Deiliskipulagsbreyting á „Byggingarreit 3“ Jaðarsbökkum, Akranesi

Jaðarsbakkar
300 AKRANESI

DEILISKIPULAGSBREYTING
UPPDRÁTTUR OG SKÝRINGAR

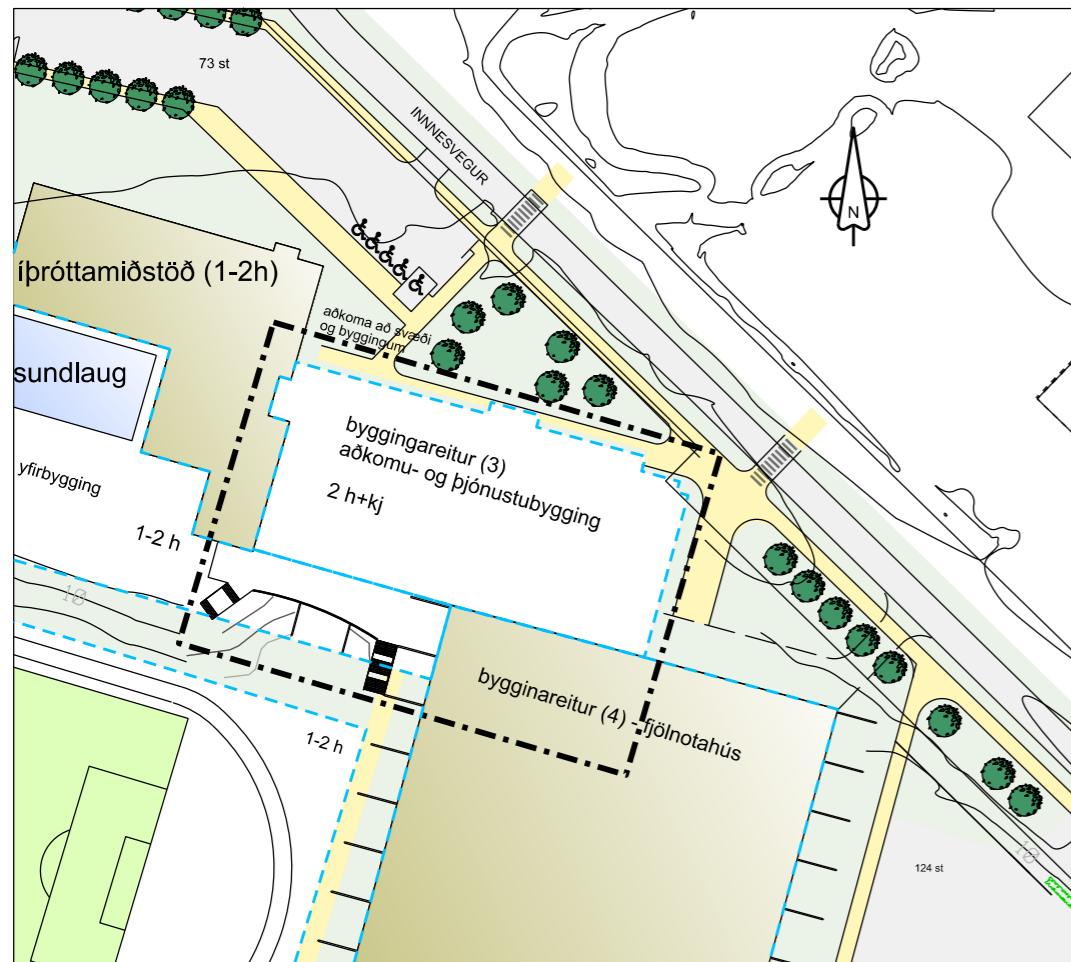
Engar breytingar eru á uppdrættinum.

Breytingin felst í hækkuðum ípróttahúsi úr 10 m í 11,5 m miðað við aðkomukóta aðalinngangs. Breytingin eykur ekki nýtingarhlutfall og hefur ekki áhrif á aðra landnotkun.
